Avis de la LPO Rhône dans le cadre de la consultation publique pour l'arrêté de dérogation « espèces protégées » dans le cadre des travaux d'aménagement du prolongement de la ligne de métro B

A Lyon le 16/03/2018

Figure 32 : Cartographie de la faune

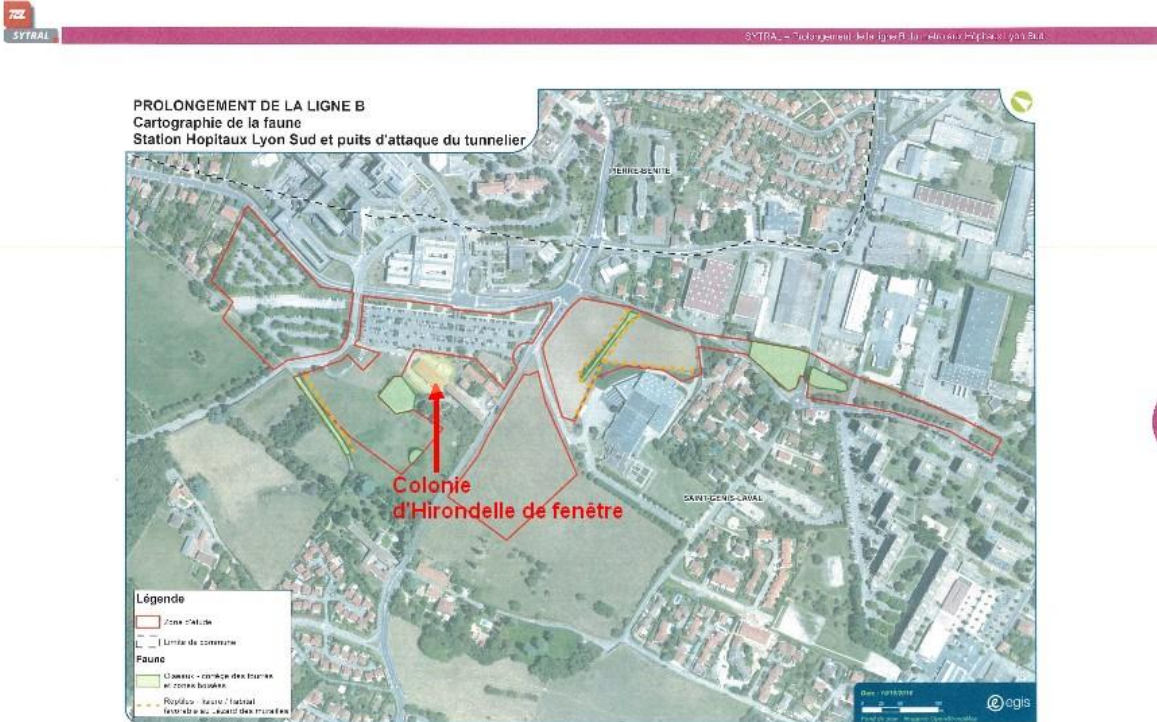
De plus, le dossier de demande de dérogation, ainsi que le mémoire de réponse à la DREAL, indiquent que l'hirondelle de fenêtre n'utilise la zone d'étude du Vallon des hôpitaux que pour le transit. **Or, nous avons constaté la présence d'une colonie d'Hirondelle de fenêtre sur un bâtiment à proximité de la zone d'étude.** Nous savons que ce bâtiment doit être détruit dans le cadre de ces travaux. Le pétitionnaire n'a donc pas inclus ce bâtiment dans la zone d'étude alors qu'il aurait

dû le faire et ne prend pas en compte cet enjeu faunistique alors qu'il existe. La localisation du bâtiment est présentée sur la carte ci-dessous.
